**INFO-TECH CITROËN Racing C3R5 19-07****Sujet : Relai Coupe\_Circuit**

**Subject: Master switch relay**

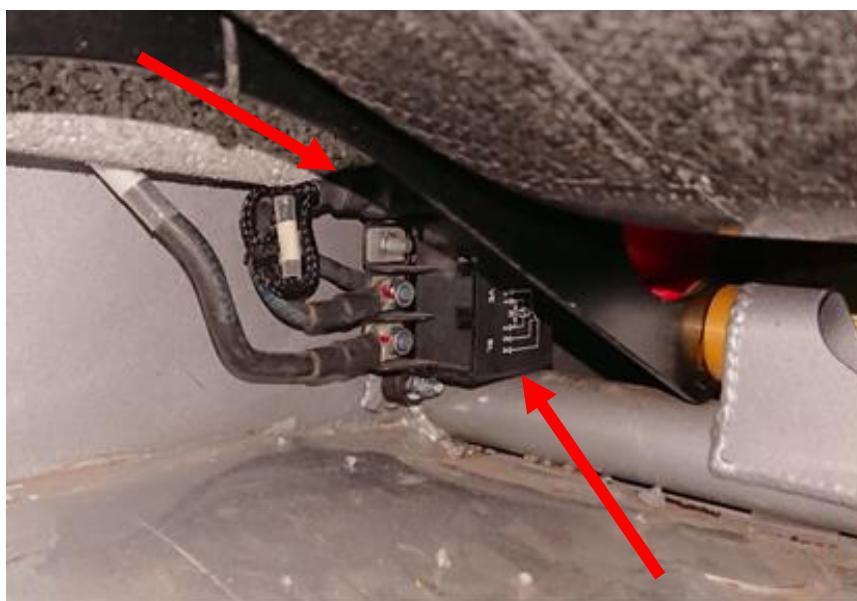
Suite à plusieurs cas de coupure électrique générale, merci de contrôler les points suivants au niveau du relai coupe-circuit de votre C3R5 :

- Silent-blocs en bon état assurant leur fonction antivibratoire,
- Pas de contact entre le corps du relai et le tube de siège. Si un contact existe, le déplacer légèrement en jouant sur les oblongs de fixation. Vous pouvez également placer une mousse entre le tube et le relai (attention à ne pas contraindre les silent-blocs),
- Vérifier la qualité de la connexion avec le connecteur 2 voies et l'absence de contact entre ce connecteur et le padding Va (même en cas de mouvement de ce dernier).  
Attention : le padding Va est homologué donc vous ne pouvez pas le modifier.
- Fixer fermement le padding Va à l'arceau le plus haut possible afin de garantir un espace maximal avec le connecteur 2 voies.

Following some recent electrical issues, please check the following points about the master switch relay of your C3R5:

- Silent-blocs in good state ensuring their antivibration function,
- No contact between the relay and the seat reinforcement tube. In case of contact, move the relay to give more gap with the tube according to the oblong holes. You can also put a sheet of foam between the relay and the tube. (be careful not to constrain the silent-blocs),
- Check the quality of the 2 ways connexion and that the Va padding is not touching the 2 ways connector (even in case of Va padding movement).  
Caution: the Va padding is homologated so you can't modify it.
- Fit the Va padding strongly to the rollcage the higher as possible to get maximum gap between the padding and the connector.
